ACTA No. 24

1. Se reúne para la mesa de seguimiento del 22 de octubre de 2024 para el proyecto **1-2023-53 CONSTRUCCIÓN DE LA PLANTA DE TRATAMIENTO DE AGUAS RESIDUALES DEL MUNICIPIO DE PAMPLONA, NORTE DE SANTANDER**, y la supervisión del convenio entre el MVCT y el municipio de Pamplona, por parte de la UT PTAR Pamplona el Ingeniero Andrés Dimas, de la interventoría se encuentra la Ingeniera Daniela Herrera y el Ingeniero Edgar Valenzuela. En representación del municipio de Pamplona se encuentra el ingeniero Mauricio Flórez como jefe de obras de EMPOPAMPLONA. Por parte del grupo de seguimiento se encuentra el Ingeniero Juan Navarrete y la supervisora del convenio Sayda Montes. Por parte del grupo de evaluación se encuentra el Ingeniero Alvaro Corcho, Evaluador Líder del proyecto y la Ingeniera Mayra Martínez, evaluadora del componente de presupuestos.

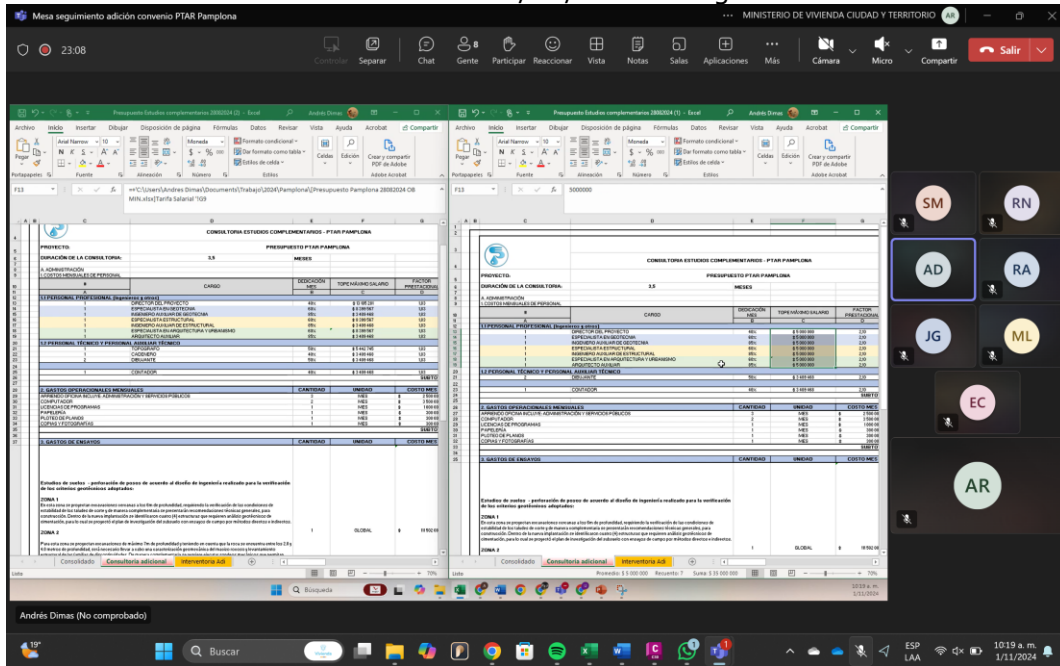
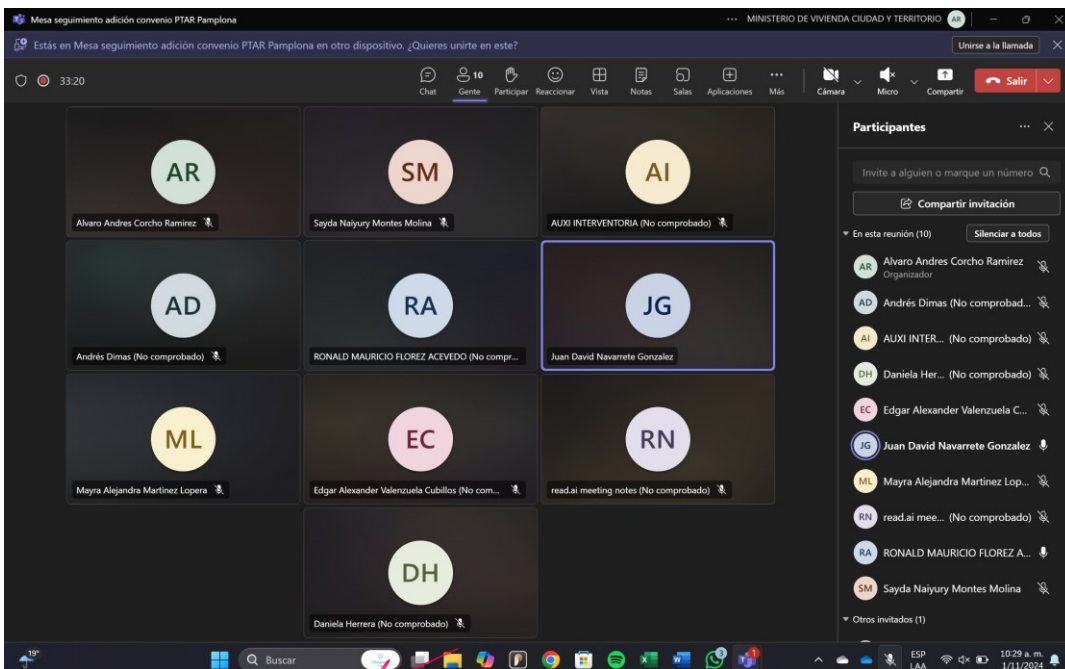
8. Al respecto, el ingeniero Alvaro Corcho expresa que la información reportada por el especialista consiste en que el alcance no es consistente con las obras que hacen falta diseñar, ya que en la propuesta relacionan trabajos de campo en la zona 1, cuando las obras solo se requieren en la zona 2, además hablan de pasos elevados los cuales son solo 2, uno existente y otro nuevo, el cual se encuentra completamente diseñado.

9. El Ingeniero Andrés Dimas menciona que fue un error y que se solicitará ajustar la propuesta.
10. El Ingeniero Alvaro Corcho solicita incluir la descripción de los ensayos a ejecutar.
11. El Ingeniero Juan Navarrete solicita que, se envíe la información de las propuestas del convenio inicial de la interventoría y la consultoría.
12. El Ingeniero Mauricio Flórez menciona que lo enviará al término de la mesa de trabajo.
13. Se solicita una mesa de seguimiento para el 8 de noviembre, en la cual el formulador debe indicar los recursos disponibles para la adición del convenio, para lo cual también se deberá aterrizar el presupuesto de los estudios complementarios para el muro de contención.
14. La mesa de trabajo finalizada a las 10:29 a.m.
